MERKNADER I SAMMENDRAG MED RÅDMANNENS KOMMENTARER

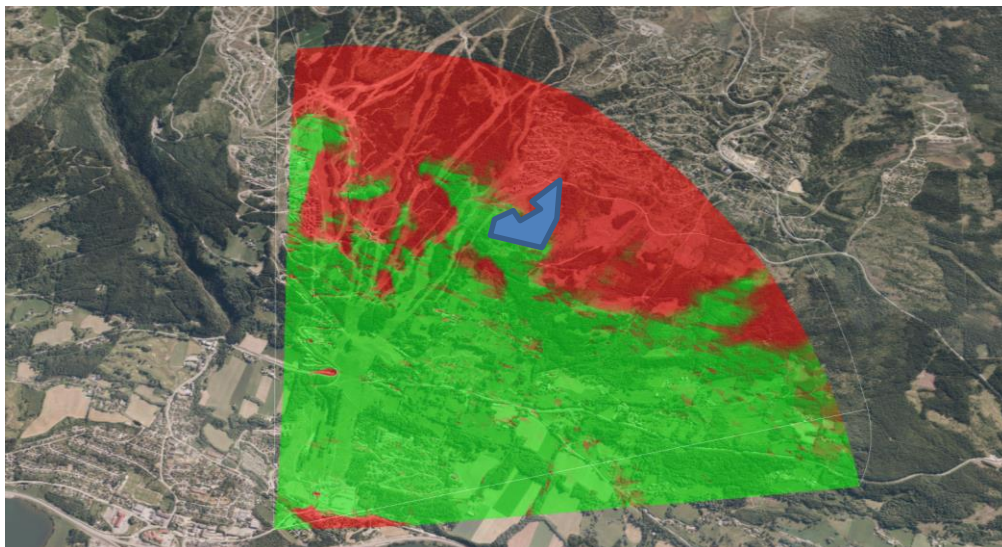
c: viser ikke terrenginngrep

Rådmannen tar merknaden til orientering/følge. Plankart er nå vist med skråning- og fyllingsutslag på plankart samt prosjektert veg med tverr- og lengdeprofiler.

Området sett fra E-6 Ensby - Hunderfossen

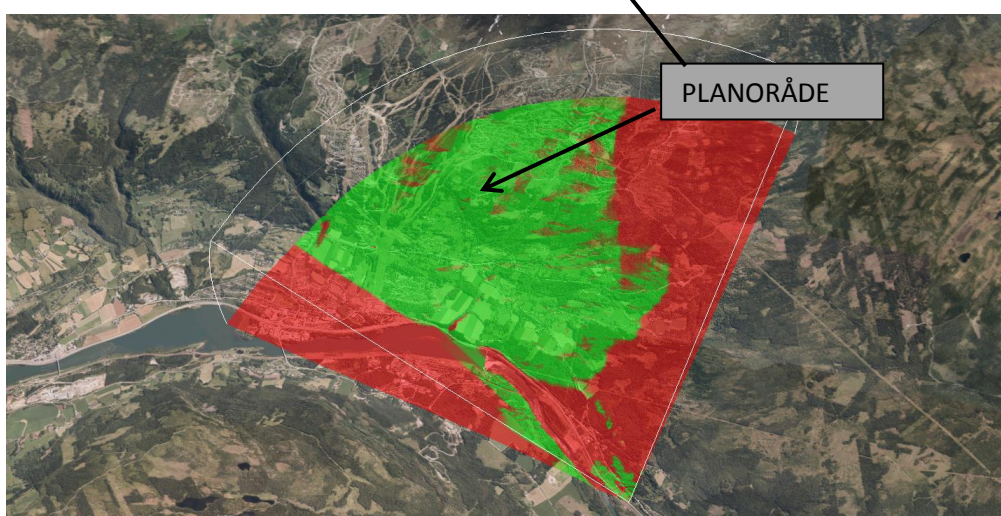
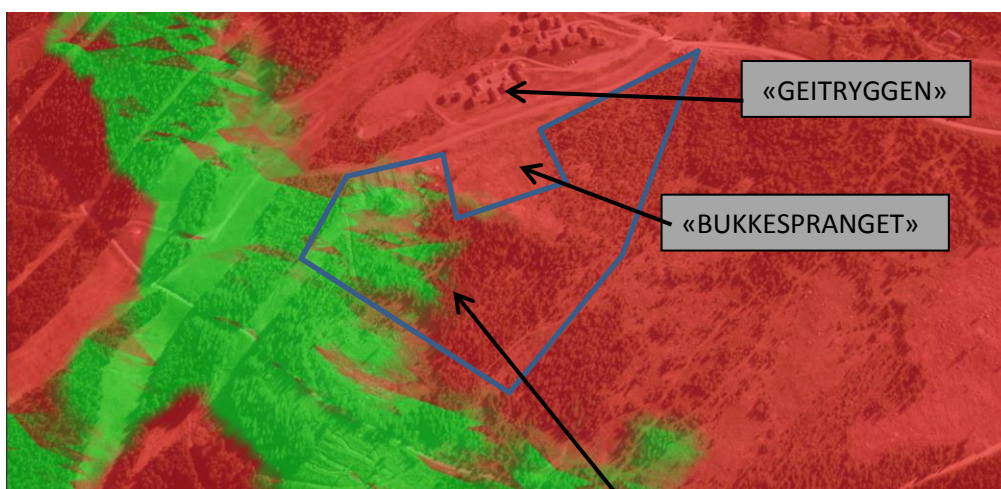
e: I KU for Kommunedelplan for Øyer Sør ble østre dalsidegitt stor verdi; *Kulturlandskap av spredt bebyggelse, skogteiger, beitemark/jordbruksmark, innrammet av høyereliggende skogbrem, - en viktig horisontallinje i landskapet.* Landskapsbildet er påvirket allerede, men hyttefeltene er i liten grad synlige fra dalbunnen. Denne utbyggingen trekker hyttebebyggelsen ned i dalsiden. Bebyggelsen bør ta størst mulig hensyn til viktige horisontallinjer som danner innramningen av kulturlandskapet i lia nedenfor i minst mulig grad blir brutt. Der løypelandskapet kan sies å ha glidd inn i jordbrukslandskapet, kan det nå bli innrammet av hyttebebyggelse. Avbøtende tiltak med tanke på kulturlandskapet er vegetasjonsskjermer, bevaring av eksisterende vegetasjon, plassering og utforming av bygningsvolum samt material- og fargevalg. Det vises til veileder MD om hyttebygging i bratt terreng mv. Kringelåslia er allerede regulert til fritidsbebyggelse selv om terrenget er bratt. Dette krever et særskilt søkelys på plassering av bebyggelsen for å oppnå best mulig terrengtilpasning, - bruk av murer, reparasjon av sår i terrenget, bevaring av vegetasjon mellom bebyggelsen, er noen virkemidler for å oppnå dette.

Rådmannen tar merknaden til orientering. Vedlagte siktanalyse under viser området sett fra standpunkt fra bunnområdet Hafjell/Aasletten. Grønn soner viser områdets synlighet. Området er derimot godt synlig fra E-6 Hunderfossen – Ensby. Det er innarbeidet grøntområder i planen som vil gi en grad av oppdeling av området. Det er innarbeidet krav i bestemmelser til reparasjon og revegetering av inngrep og sår i landskapet. Illustrasjoner er supplert i planbeskrivelse og illustrasjoner som viser volumer og ytre rammer av utbyggingen utarbeidet av Jarmund & Co AS. Disse

gir et informativt bilde av utbyggingen innenfor rammer fra tidligere plan som er videreført i denne planen.

Gjeldende plan

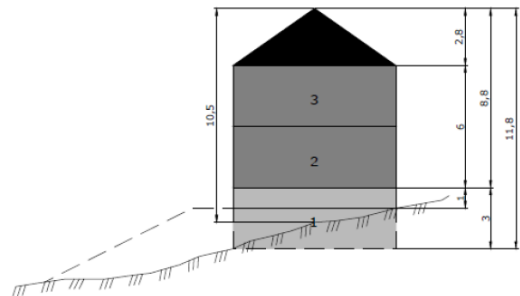
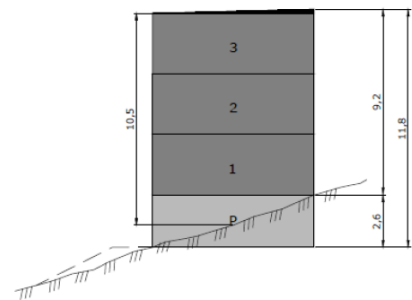
Med hensyn til byggehøyden (endring fra 8,8 m til 10,5 m) vil også utgangspunktet fra hvor høyden skal referere seg til være vesentlig. Er det eksisterende terreng, gjennomsnittlig ferdig oppfylt terreng mv. Måling for høyder er endret fra opprinnelig plan hvor byggehøyden i forslag til detaljregulering skal måles fra gjennomsnittlig planert terreng. Dette gir en frihet til å bearbeide terrenget og dermed endre bygningenes høyde. Denne endringen vil ved bygging i så bratt terreng kunne få store utslag.

Veileder H2300 anbefaler at høyden på bygninger som skal oppføres i skrånende terreng refererer seg til planert terreng og ikke til planert terrengs gjennomsnittsnivå, - se veileder grad av utnytting H2300, pkt 6-2 s 44 og «Tomter i skrått terreng» s 45. For å ha enda mer styring med høyden kan kommunen fastsette at høyder skal måles fra eksisterende terreng eller nærmere fastsatt kotehøyde. Benyttes planert terreng som utgangspunkt for høydeberegninger, kan og bør kommunen i tillegg gjennom planbestemmelser styre høyder på terrengendringer.

- Høydefastsetting regnet fra ok grunnmur
- Tillatt med sokkeletasje der terrenget ligger til rette for det
- Grunnmur og pilarer skal ikke være mer enn maksimalt 100 cm

- Høyde er angitt fra gjennomsnittlig planert terreng
- Maksimal høyde er 10,5 m fra gjennomsnittlig planert terreng
- samt i tillegg parkeringskjeller i sokkel og under bakkenivå
- skjærings- og fyllingshøyde er angitt til 3,0 m fra planert nivå i 1 etasje ved bygning.

Rådmannens oppfatning er at konsentrert bebyggelse for leiligheter kan være inntil 10,5 m fra gjennomsnittlig planert terreng. Det kan bygges med 3 etasjer, samt i tillegg parkeringskjellere i sokkel og under bakkenivå. Bebyggelsen vil ligge lavere enn eksisterende bebyggelse i dette terrenget som er til dels svært bratt. Rådmannen mener sikt kun vil påvirke sektorer/siktsoner mot dalbunnen uten at sikten i det store landskapsrom blir påvirket i vesentlig grad. Rådmannen tar merknaden til orientering.
